## **Additif 89 : Règlement ONU n° 90**

### **Révision 3 – Amendement 9**

Complément 9 à la série 02 d'amendements – Date d'entrée en vigueur : 4 janvier 2023

### **Prescriptions uniformes relatives à l'homologation des plaquettes de frein de rechange, des garnitures de frein à tambour de rechange et des disques et tambours de rechange pour les véhicules à moteur et leurs remorques**

Figure 1

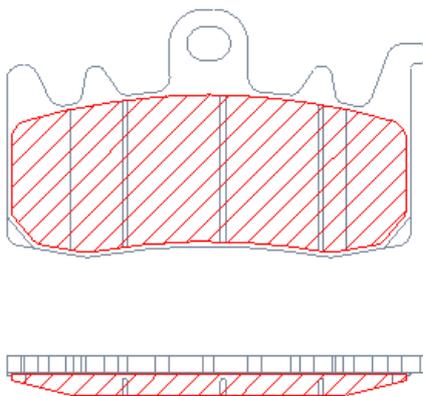
Paragraphe 1 de l'annexe 7a, lire :

« 1. Critères de regroupement

Le regroupement se fait selon la méthode suivante :

- a) En fonction du matériau de friction de la garniture de frein ;
- b) En fonction de la surface du matériau de friction de la garniture de frein assemblée actionnée par le ou les piston(s) d'un seul côté de l'étrier de frein ou, dans le cas de freins à tambour, d'une seule mâchoire de frein.

Par "surface du matériau de friction", on entend toute la surface située à l'intérieur du périmètre de la garniture de frein (voir la zone hachurée rouge, fig. 1 et fig. 2), ce qui exclut la présence de toute rainure et/ou chanfrein.
